リコール届出一覧表

リコール届出日：平成30年 3月23日

リコール届出番号	外 - 2626	リコール開始日	準備が整い次第
届出者の氏名又は名称	ジャガー・ランドローバー・ジャパン 株式会社 代表取締役 ハンソン・マグナス・ユタカ	製作国：英国 製作者名：ジャガー・ランドローバー・リミテッド 問い合わせ先： ランドローバーお客様相談室 0120-922-992	
不具合の部位（部品名）	灯火装置（制動灯）		
基準不適合状態にあると認める構造、装置又は性能の状況及びその原因	制動灯において、電気回路の設計が不適切なため、リヤゲート部に取り付けられた制動灯が点灯しない。そのため、保安基準第39条の基準に適合しない。		
改善措置の内容	全車両、電源コントロールユニットのプログラムを変更し、対策ハーネスを追加する。なお、対策部品の準備に時間を要することから、まずは全ての使用者に対しダイレクトメール等により連絡し、対策部品の準備ができた段階で再度連絡し、改善措置を行う。		
不具合件数	0件	事故の有無	なし
発見の動機	国土交通省の指摘による。		
自動車使用者及び自動車分解整備事業者に周知させるための措置	<ul style="list-style-type: none"> ・使用者：電話又はダイレクトメールで通知する。 ・自動車分解整備事業者：日整連発行の機関誌へ掲載する。 ・改善実施済車には、運転席側ドアロックストライカー付近に外 - 2626 のステッカーを貼付する。

改善箇所説明図

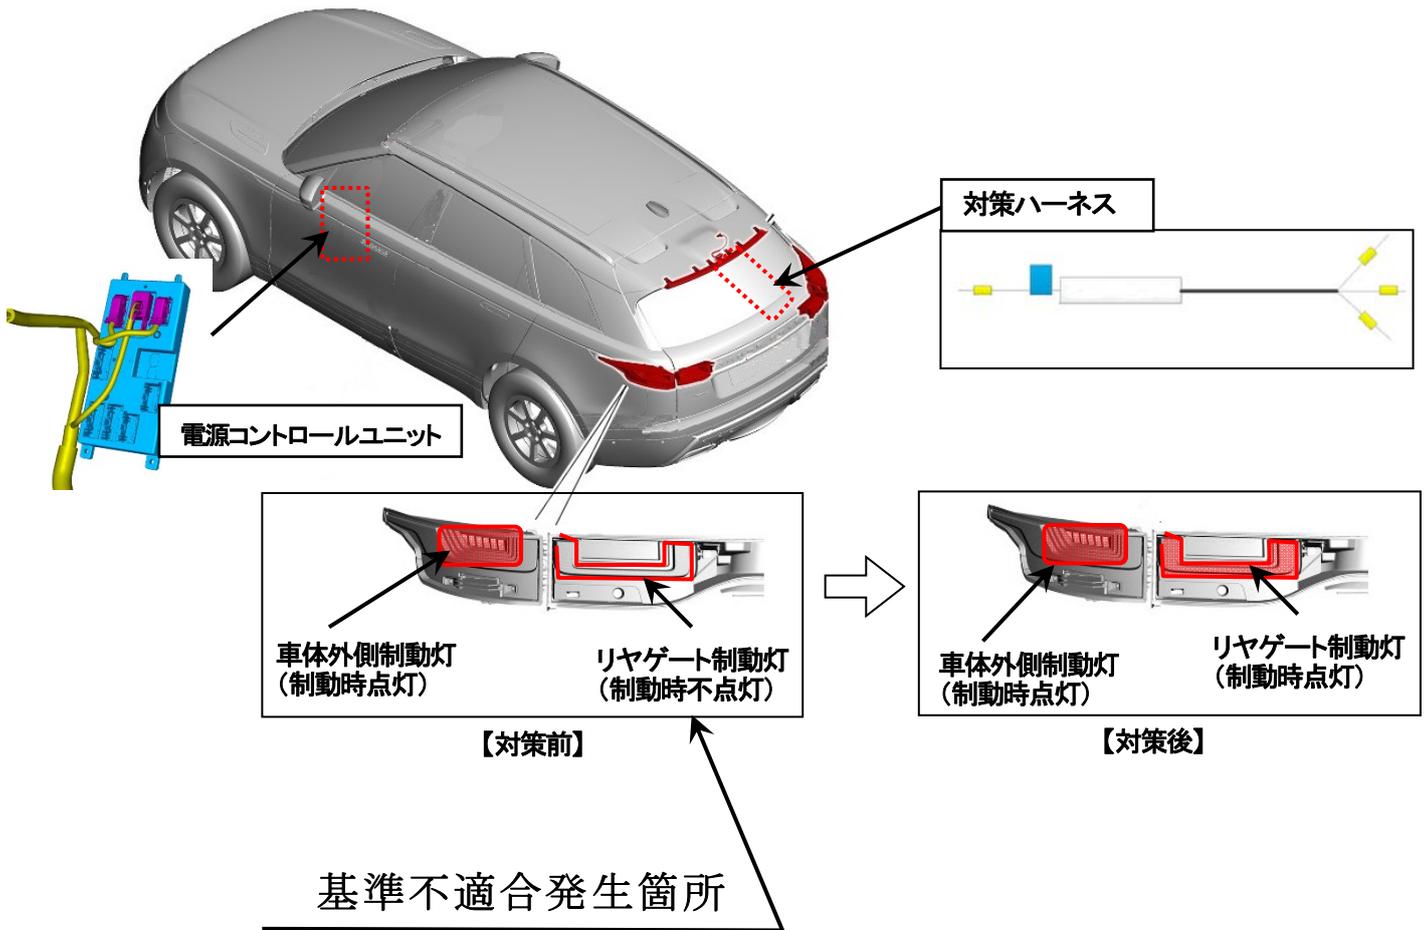
制動灯において、電気回路の設計が不適切なため、リヤゲート部に取り付けられた制動灯が点灯しない。そのため、保安基準第39条の基準に適合しない。

全車両、電源コントロールユニットのプログラムを変更し、対策ハーネスを追加する。なお、対策部品の準備に時間を要することから、まずは全ての使用者に対しダイレクトメール等により連絡し、対策部品の準備ができた段階で再度連絡し、改善措置を行う。

対策によりリヤゲート制動灯が点灯することで識別出来る。
